工程指示 / 要求簡箋 ENGINEER INSTRUCTIONS(E.I.)

工程指示編號:	EI- 6350	修改版本:	-
	HK- 1337		
工程編號:	J 856	工程名稱:	TSWTL23 天榮
收件人:	生統/譚總/梅/謝永林	發件人:	Thomas Wong
工程項目:	請按5/6新鴻基到廠檢視後更新	日期:	13/06/2023

內容: 請按5/6新鴻基到廠檢視後更新 1)現時窗扇底料 取消去水位, 更加鐵線作觀察灌膠情況 2)現時窗料反拍線更新避位做法 2.1)現時已做的窗料反拍線 需於室外面加膠
完成上列要求日期:

名稱	鋁角折圖	制圖	黃瓊玉	2022.11.13	修改	A	B	C
材料	X86021	復核	謝永林	2022.12.09	日期	23.03.07	23.05.12	23.06.14
顏色	MILL	批准			圖號	856-PW-T8

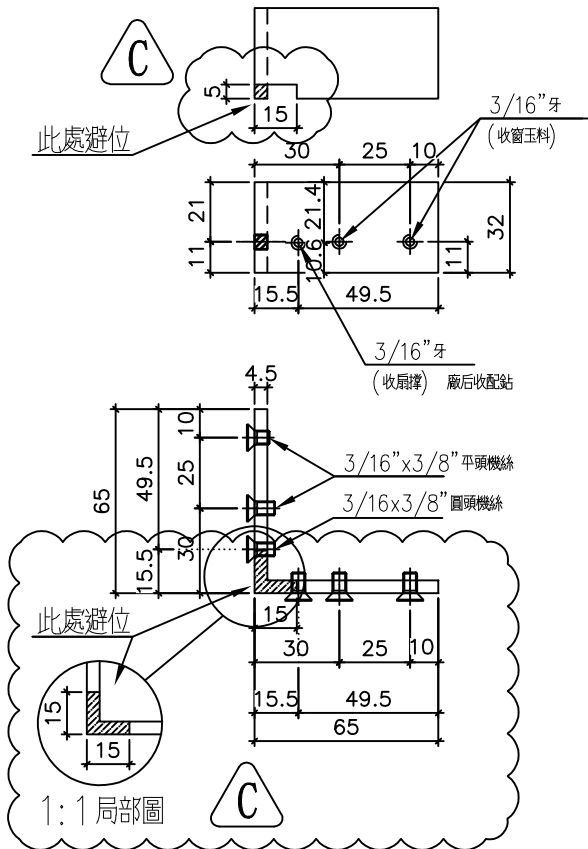
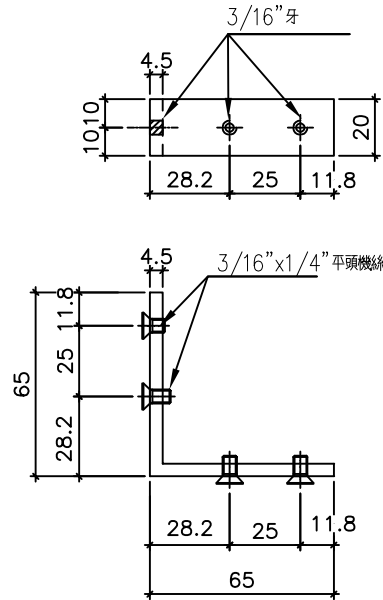
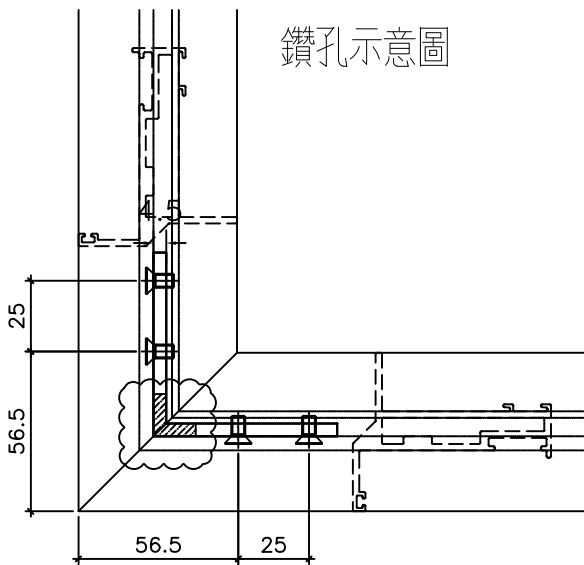
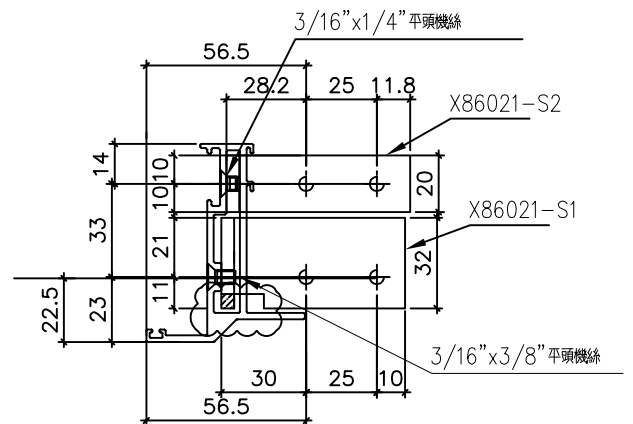
C 依據客戶要求鋁角削料

3. 窗玉角碼 加設避位 (改圖，作用可插入角碼後再灌膠入內)
